【公報種別】特許法第17条の2の規定による補正の掲載

【公開番号】特開2008-29879(P2008-29879A)

【手続補正書】

【図3】

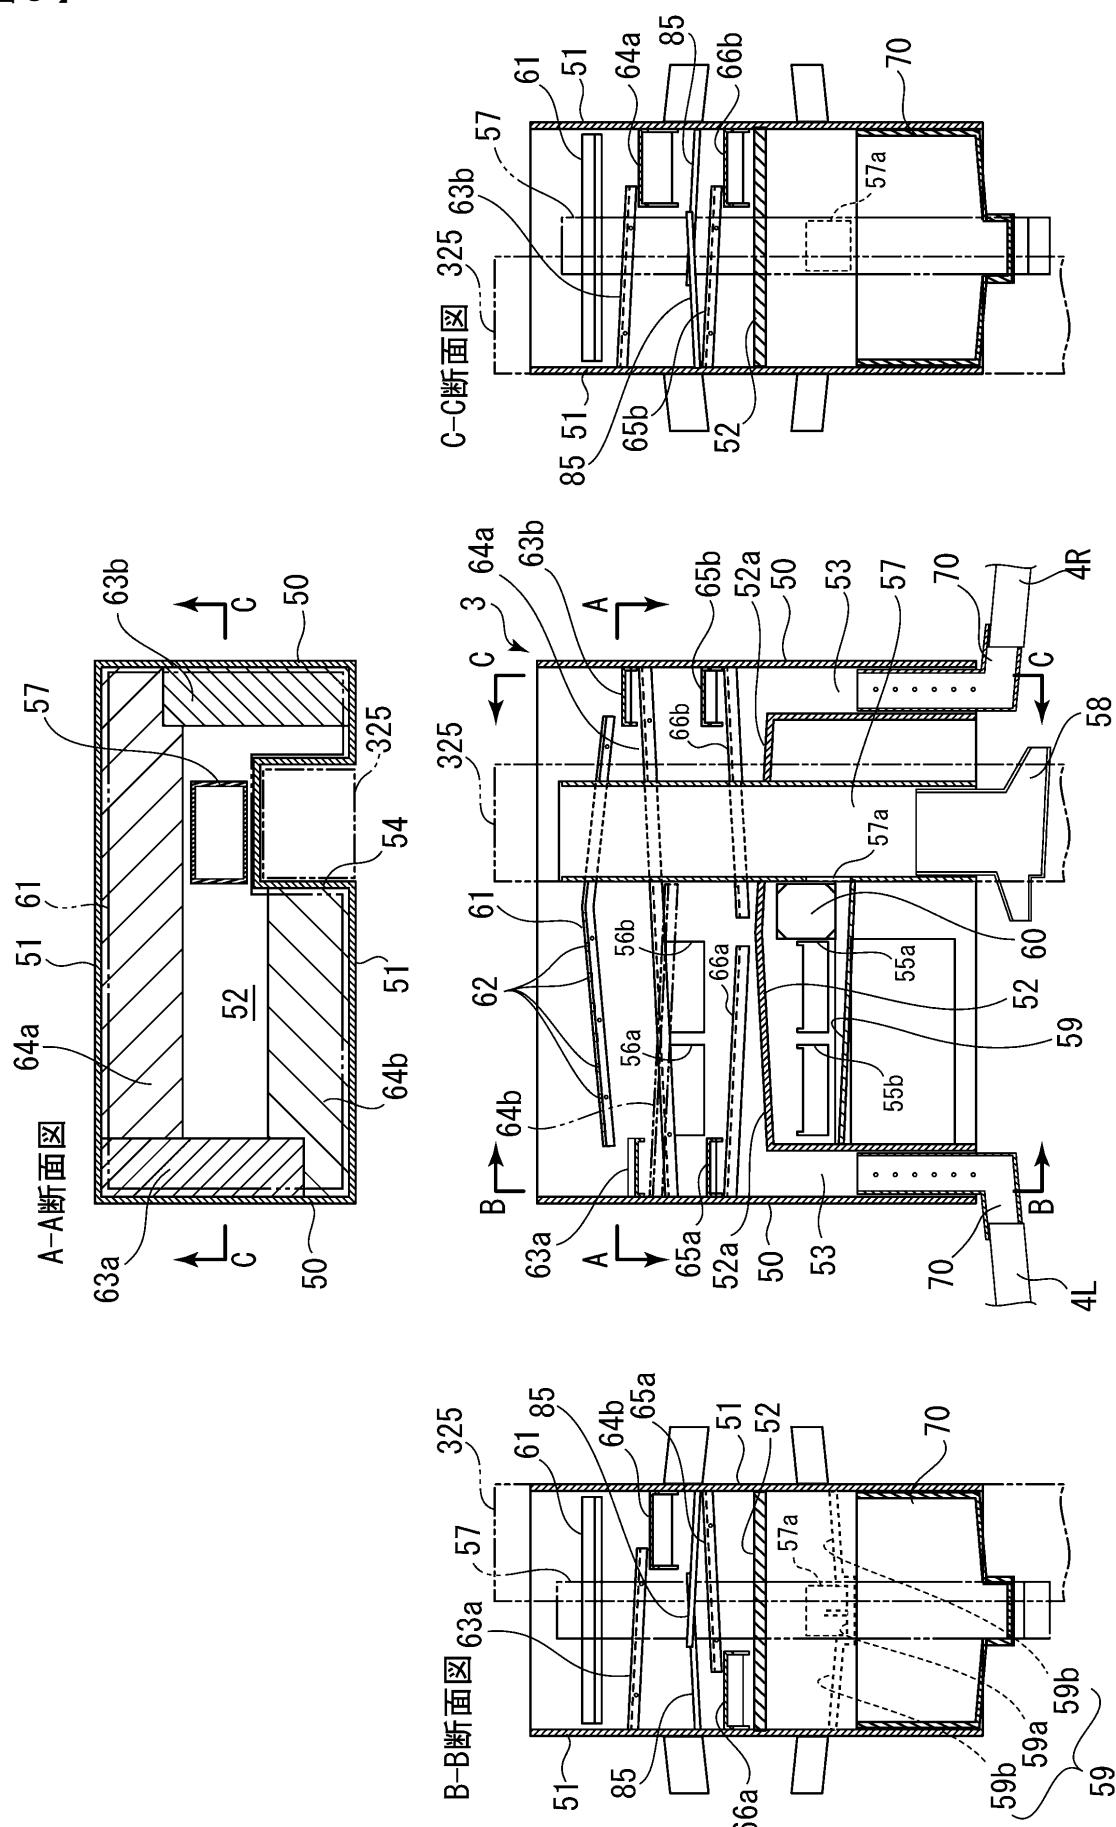
【補正対象項目名】図3

【補正方法】変更

【図7】

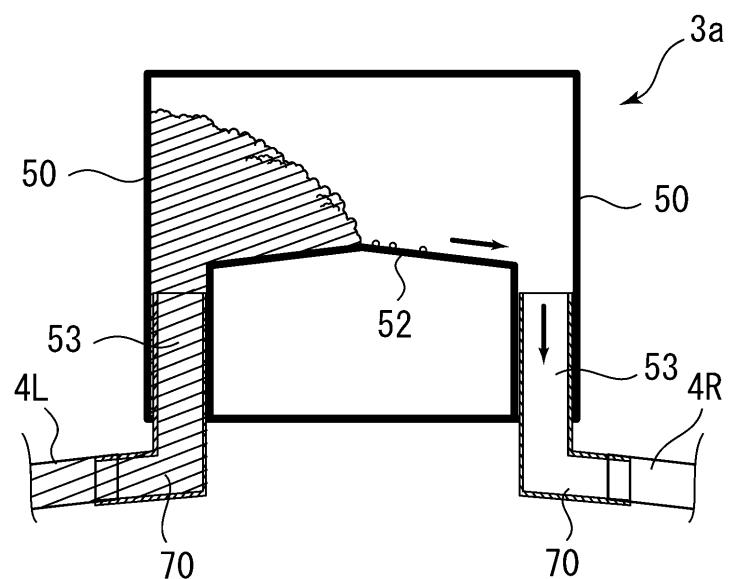
【補正対象項目名】図 7

【補正方法】変更
